Pilne zawiadomienie dotyczące bezpieczeństwa

System obrazowania O-arm™ O2

Aktualizacja firmware panelu detektora

Nr katalogowy firmy Medtronic: FA1542

Rysunek 1. Przykład artefaktów obrazu ASIC. (a) Skan 2D z prostokątnym artefaktem (b) Skan 3D z artefaktem pierścieniowym

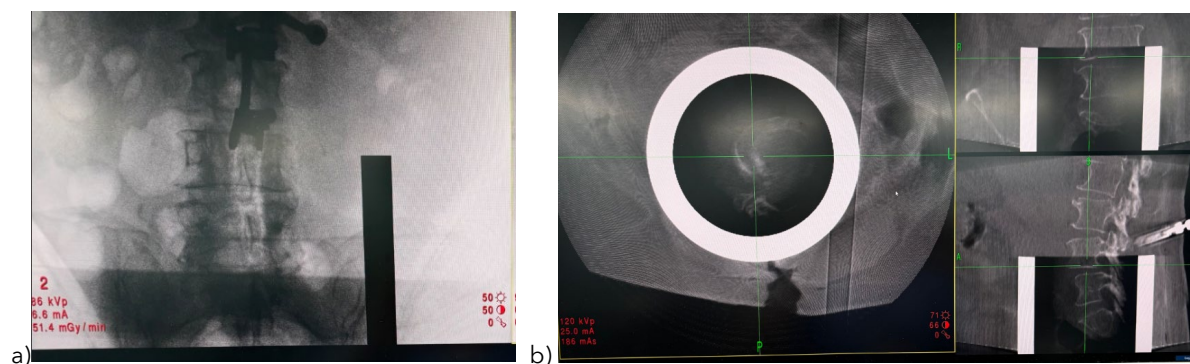
Firma Medtronic zidentyfikowała możliwość wystąpienia artefaktów na obrazie spowodowanych nieprawidłowością w oprogramowaniu układowym panelu detektora systemu obrazowania O-arm O2.

Problem występuje jako artefakt zarówno na obrazach 2D, jak i 3D i można go rozwiązać, wyłączając i włączając (ponownie uruchamiając) system. Jeśli artefakt występuje na obrazie 2D, a użytkownik przejdzie do skanowania 3D bez ponownego uruchamiania systemu, artefakt będzie utrzymywał się na obrazach 3D, jak pokazano na Rysunku 1 poniżej.

celem niniejszego pisma jest poinformowanie, że firma Medtronic wdraża aktualizację oprogramowania wewnętrznego układowego panelu detektora systemu obrazowania O-arm™ O2 (O2) o numerach seryjnych wymienionych w Załączniku A niniejszego powiadomienia. Można kontynuować korzystanie z systemu przed wizytą serwisową firmy Medtronic, która odbędzie się w celu aktualizacji oprogramowania układowego. Problem występuje sporadycznie i może się nie pojawić, jednak jeśli występuje, można go rozwiązać, wyłączając i włączając (ponownie uruchamiając) system.
